**PRÉFET
DE L'YONNE**

Objet : Rapport des modifications apportées à la carte du zonage réglementaire du Plan de prévention des Risques de ruissellement du Chablisien - Chablis

Ce rapport présente les modifications apportées à la carte de projet de zonage dans le cadre de la révision du Plan de Prévention des Risques Naturels de Ruissellement et de Coulées de Boues du Bassin versant du Chablisien (PPR du Chablisien).

I – Les zones d'accumulation le long du Serein :

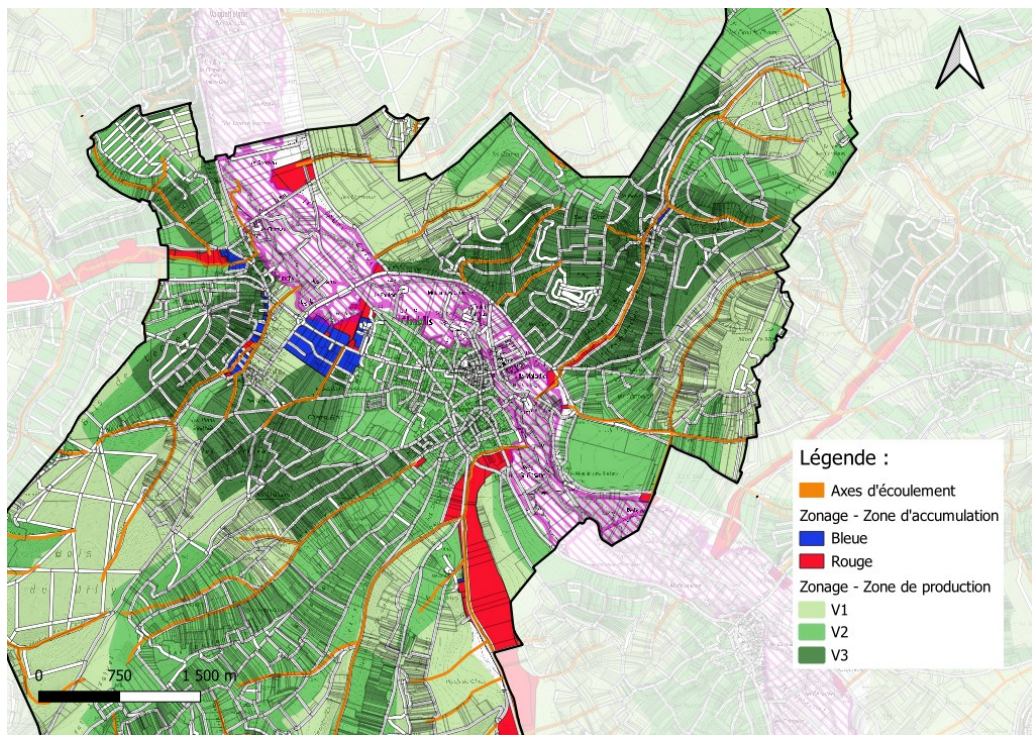
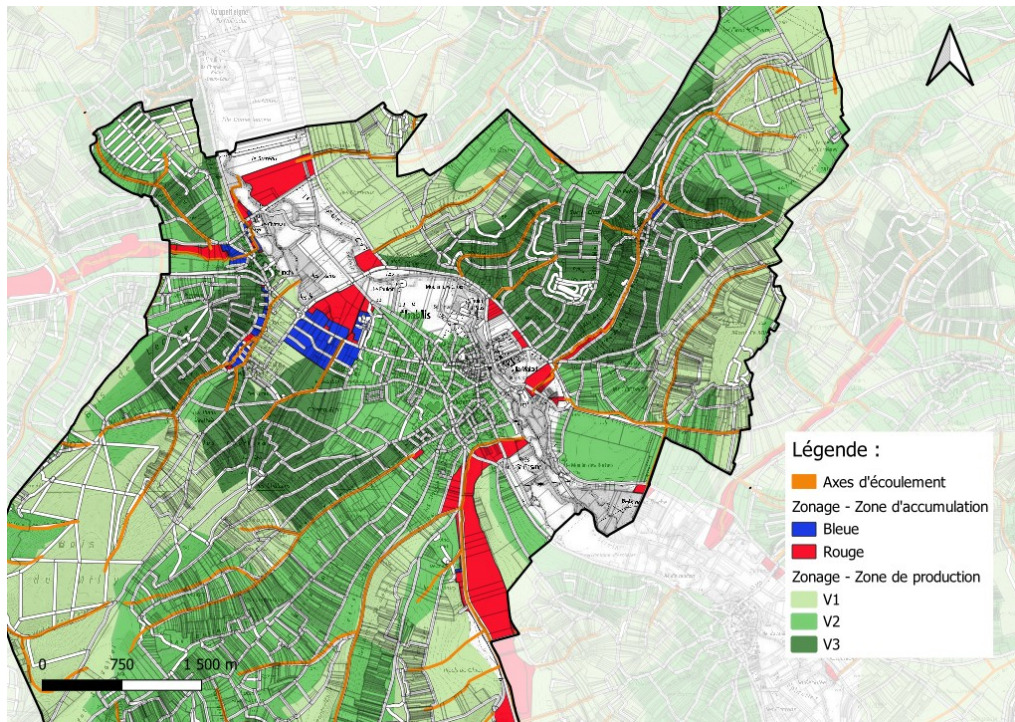
La commune de Chablis ne comprend pas pourquoi certaines zones rouges se trouvent dans l'emprise du Plan de Prévention des Risques d'Inondation (PPRI) du Serein.

La DDT prend compte de cette remarque. Ainsi, l'ensemble des zones d'accumulation ou de production comprises dans l'emprise du PPRI du Serein, seront supprimées.

II – Uniformisation des zones d'accumulation :

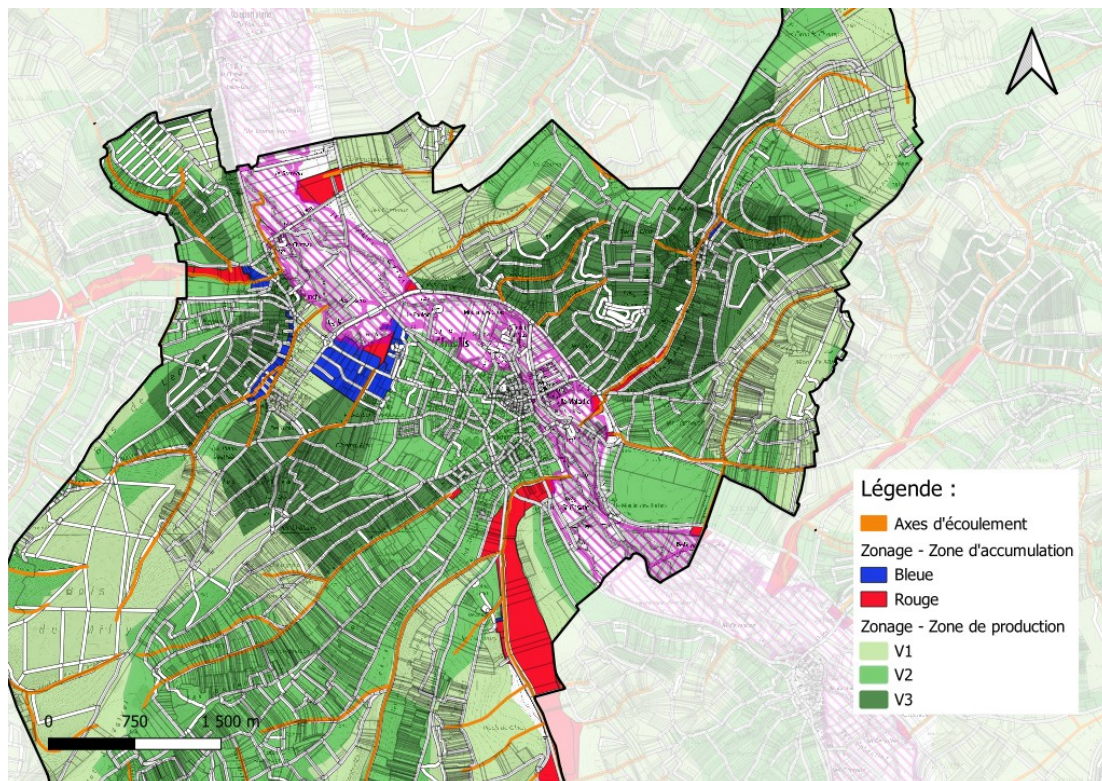
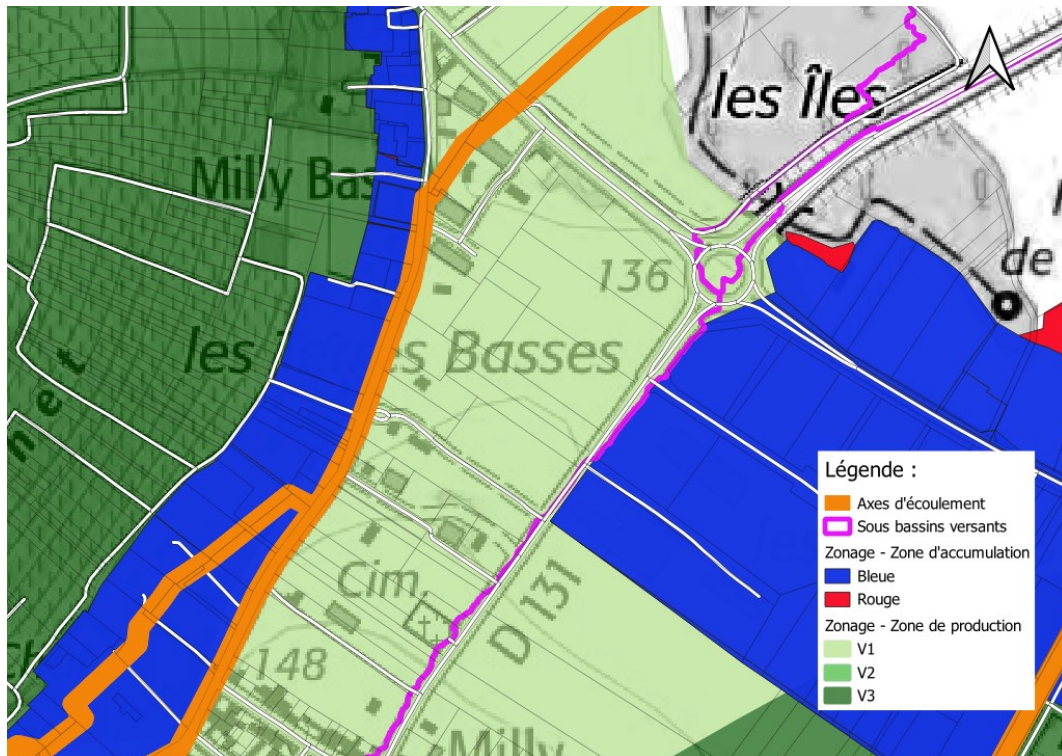
La commune de Chablis trouve que beaucoup de jardins ont été classés en zone rouge, alors qu'ils devraient être en zone bleue. Ces erreurs seront corrigées.

III - Milly :

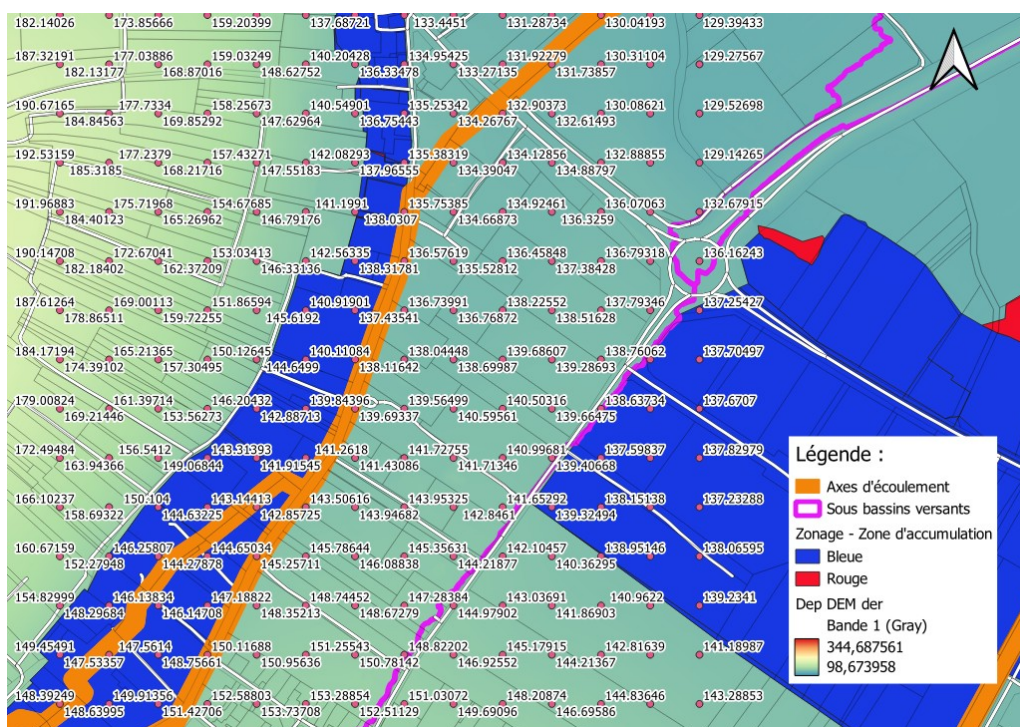
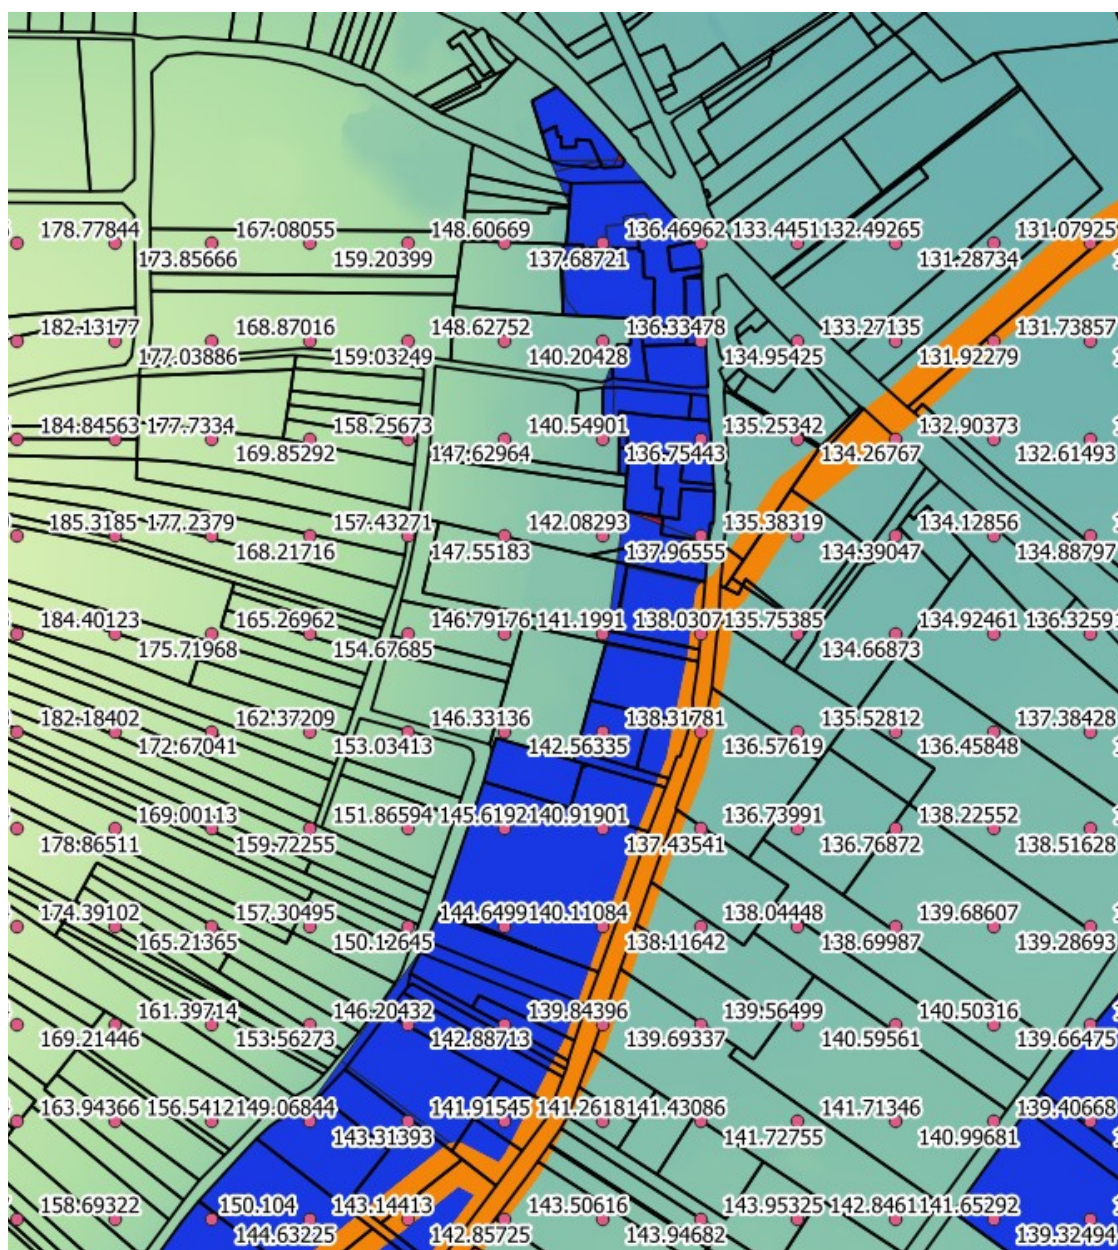
La commune de Chablis indique que la zone d'accumulation devrait être étendue. Après vérification de la topographie du périmètre, aucune nouvelle zone d'accumulation n'apparaît.

Relevé topographique de la zone

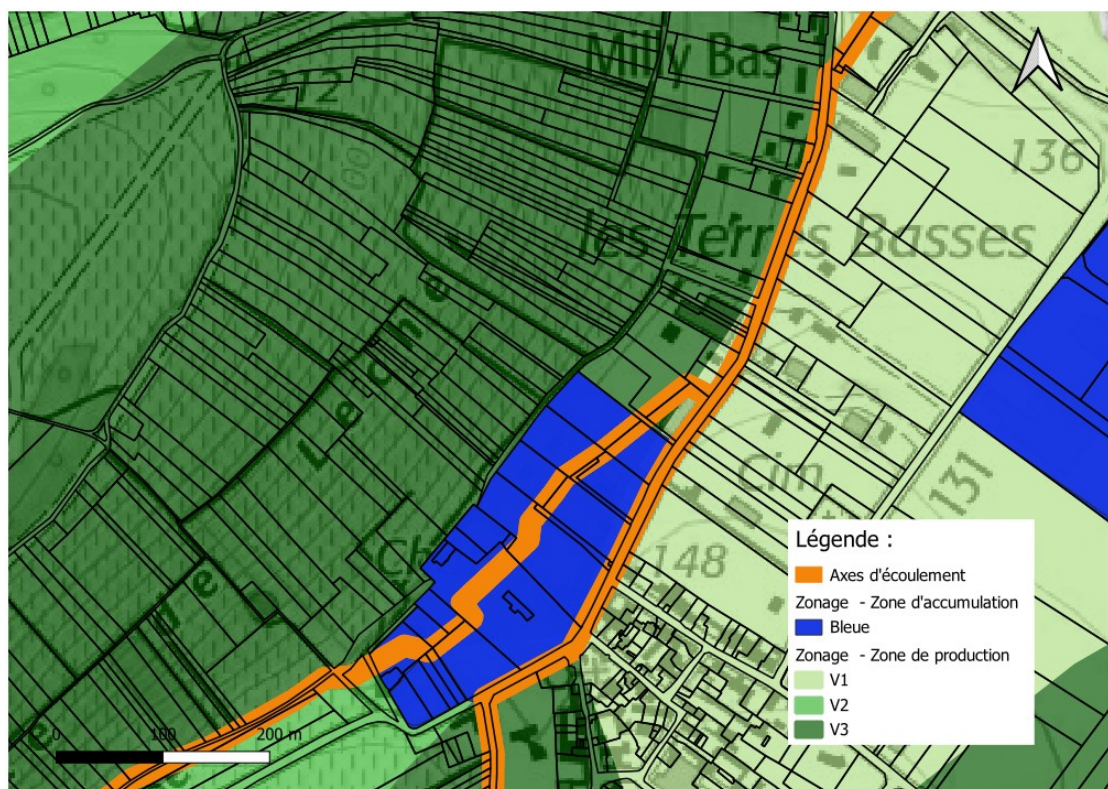
La commune de Chablis relève la présence d'une nouvelle zone d'accumulation à Milly, et suggère la suppression de la zone déjà existante.

Après vérification de la topographie du périmètre, la zone apparaît localisée dans le fond de la vallée qui se prolonge bien au-delà du secteur étudié. Ainsi, aucune cuvette topographique n'a été identifiée sur ce secteur.

Par conséquent, cette zone sera supprimée.

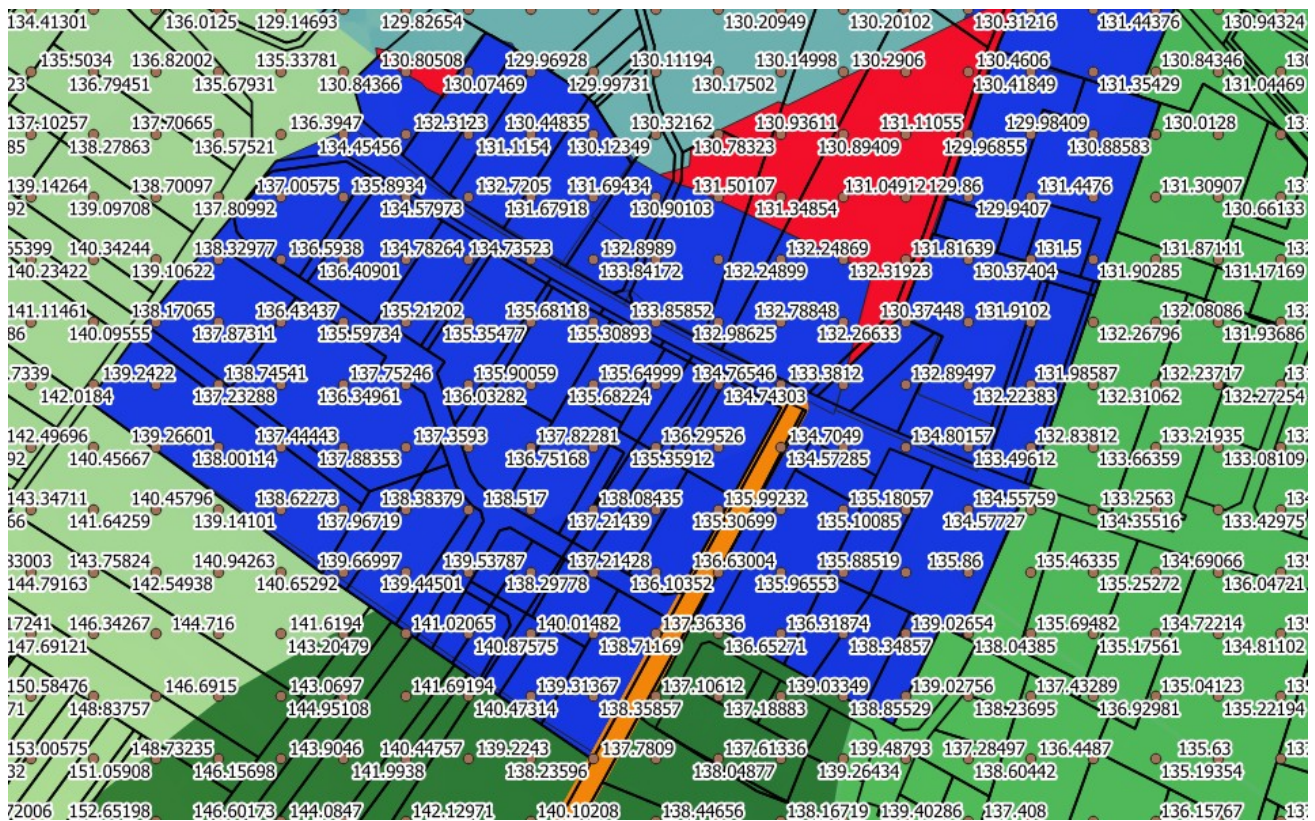
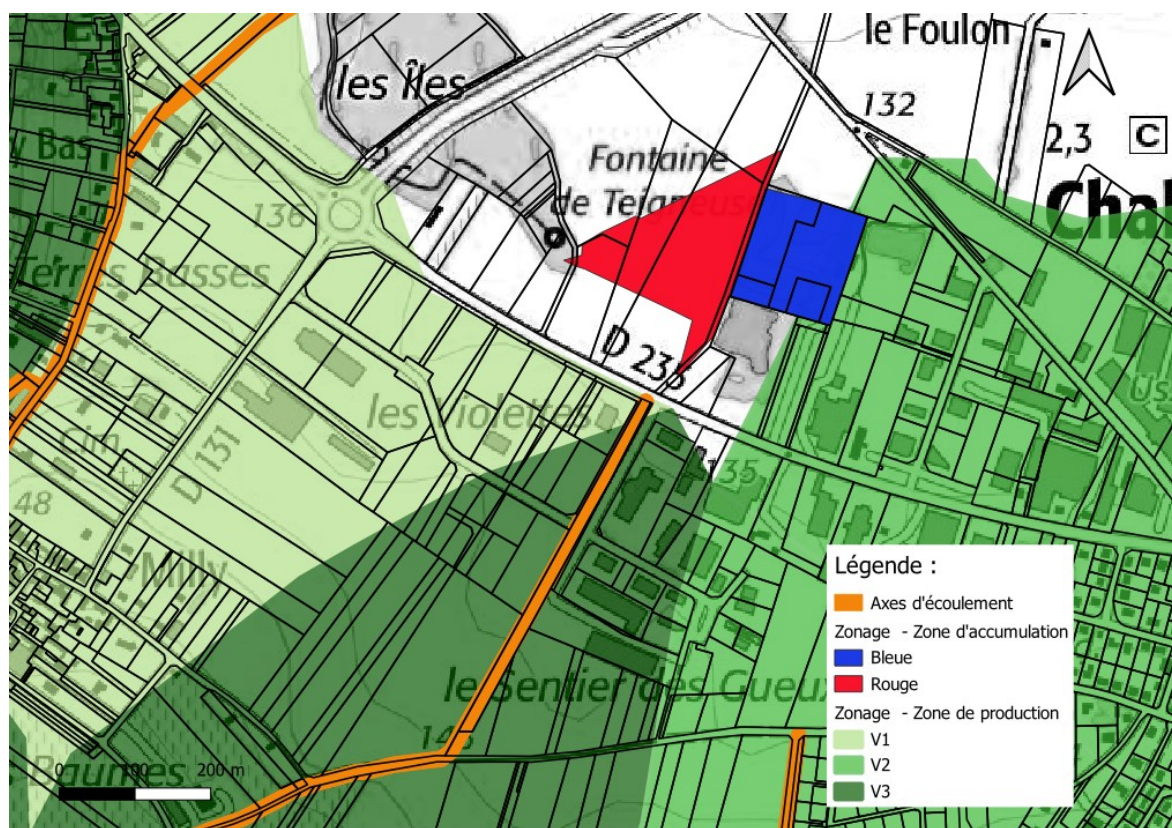
La commune de Chablis relève que la zone d'accumulation dans la zone des violettes devrait être supprimée.

Après vérification de la topographie du périmètre, la zone apparaît localisée dans le fond de la vallée qui se prolonge bien au-delà du secteur étudié. Ainsi, aucune cuvette topographique n'a été identifiée sur ce secteur. Par conséquent, les zones d'accumulations sont supprimées.

Photo de la zone étudiée (en bleu sont représentés les écoulements)

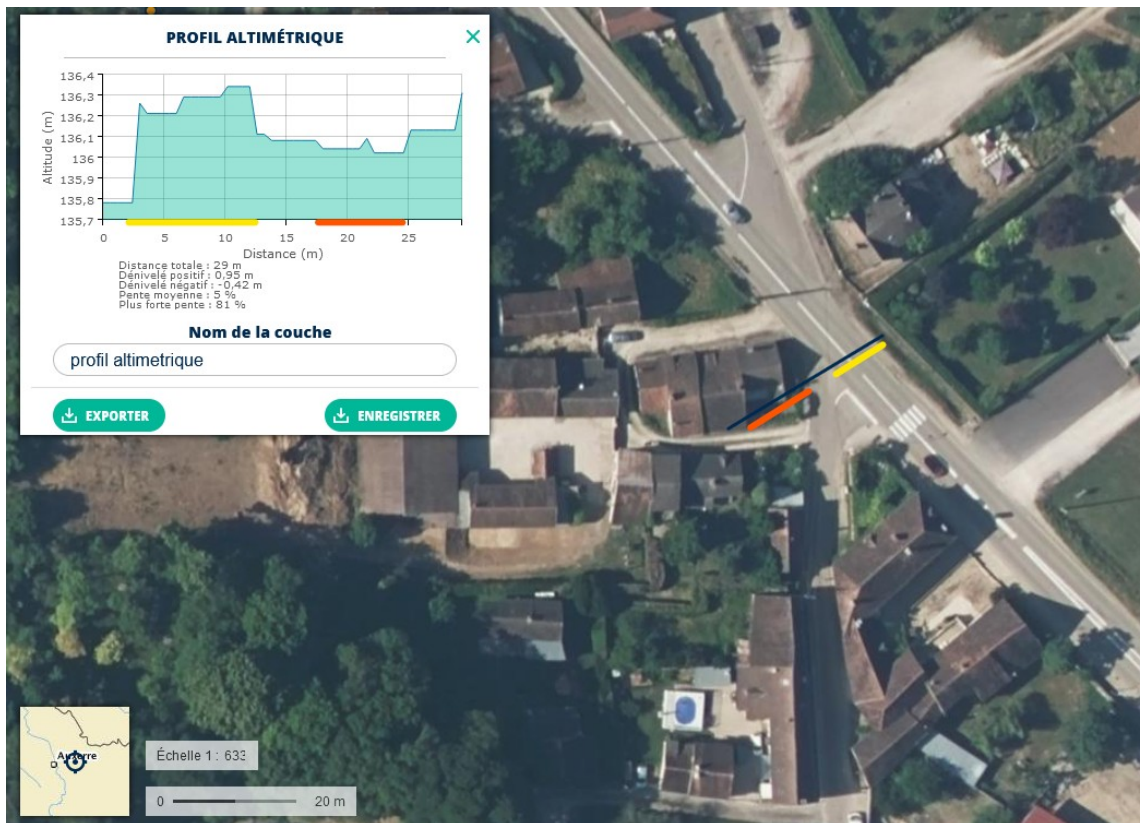
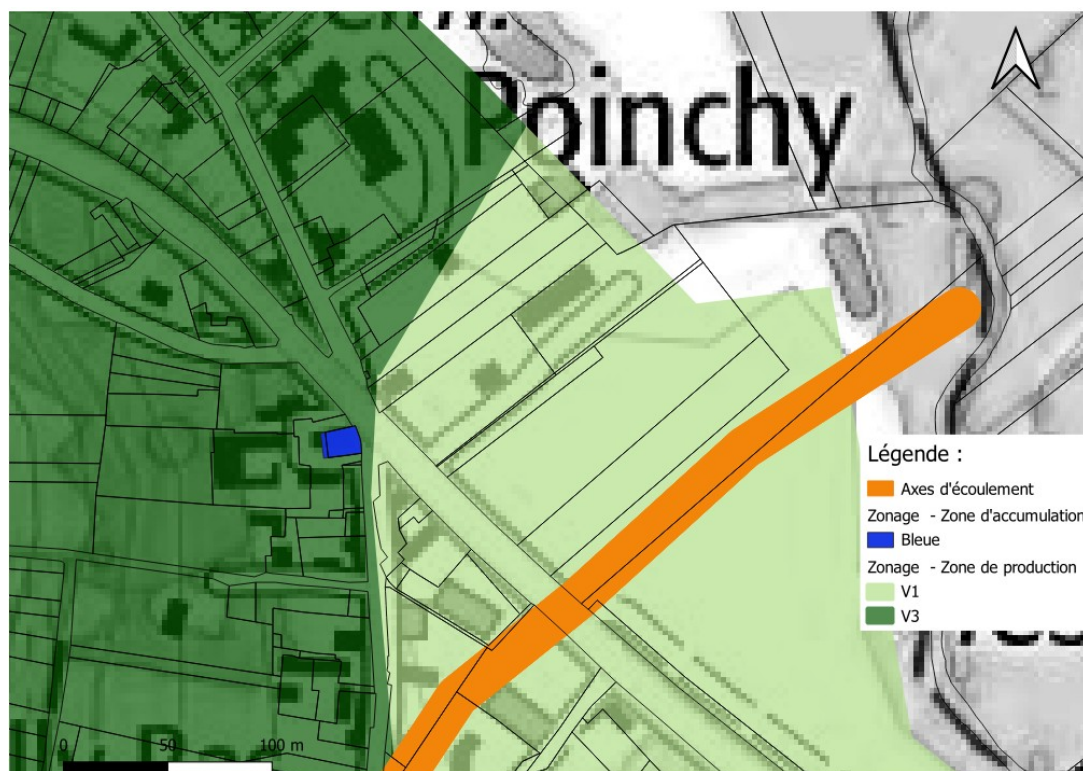
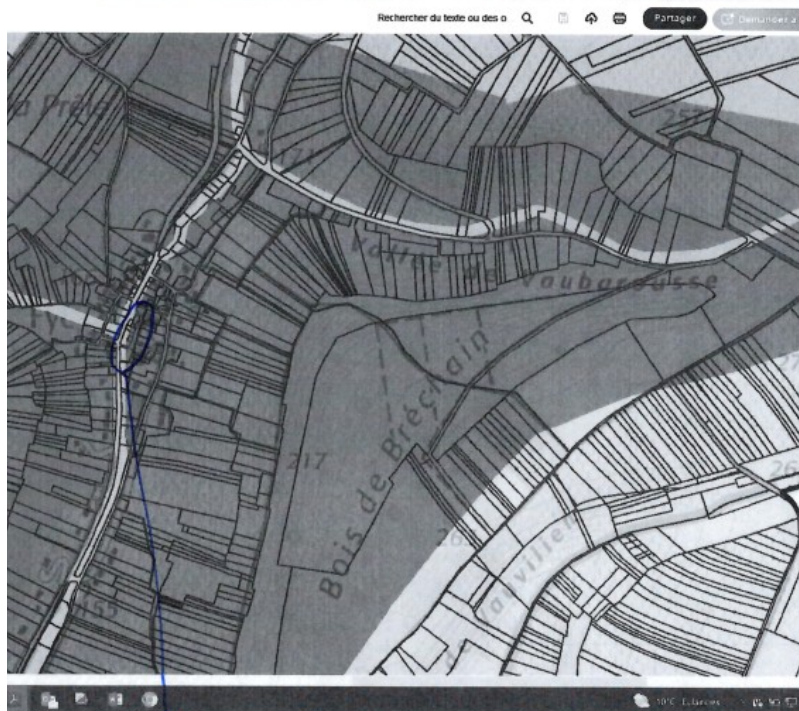
Le mardi 2 décembre 2025, une réunion a été organisée sur le terrain avec la commune de Chablis, afin de vérifier la présence d'une zone d'accumulation à Poinchy. Après vérification, il s'avère que la cours de la maison se situe en contrebas de la chaussée, ce qui favorise l'écoulement direct des eaux en provenance de la route. Malgré l'entretien des grilles, et la présence d'un aménagement à l'amont, les eaux de ruissellement s'accumulent dans la cours.

D'après le profil en long ci-dessus, nous pouvons voir que la route (trait jaune) se trouve en hauteur par rapport à la maison (trait rouge), qui est en cuvette car le sol remonte juste après.
